Keuringsverslag van een elektrische laagspanning- en zeer lage spanningsinstallatie

NIET CONFORM

Straatnaam Posthoomstraat
Huisnummer 18
Busnummer
Postcode 2500
Gemeente LIER
Land België

Controlebezoek van een oude huishoudelijke elektrische installatie van een wooneenheid bij verkoop op vraag van de verkoper volgens (KB 08/09/2019) - AREI Boek 1- 8.4.2. en 8.2.1. en 4.2.4.3.

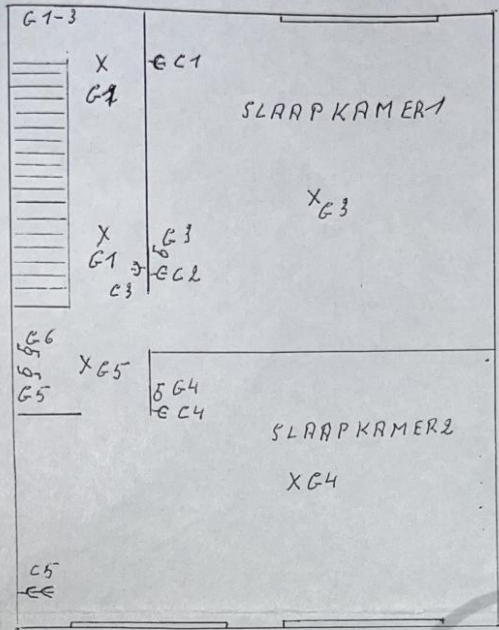
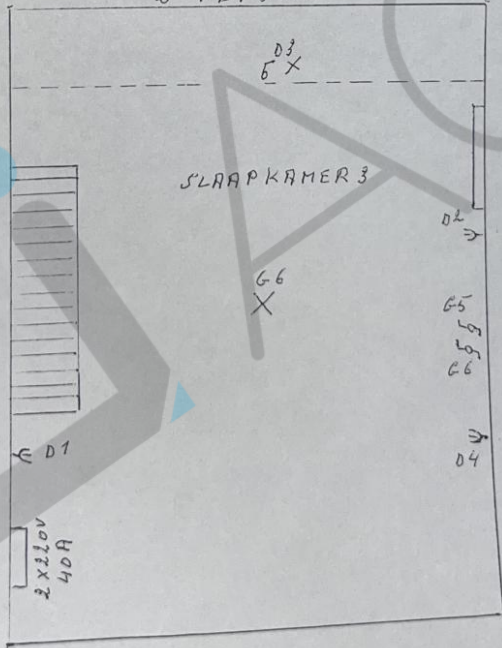
- I1.02 Eéndraadschema van de installatie komt niet overeen met de werkelijkheid. (Boek 1 Afdeling 2.12 - 2.13 en 3.1.2)
- I1.04 Situatieschema van de installatie komt niet overeen met de werkelijkheid. (Boek 1 Afdeling 2.12 - 2.13 en 3.1.2)

- I1.05 Adresgegevens of gegevens installateur ontbreken of zijn onvolledig op het ééndraadsschema en/of situatieplan van de huishoudelijke elektrische installatie. (Boek 1 Afdeling 2.12 - 2.13 en 3.1.2 en 9.1.2)
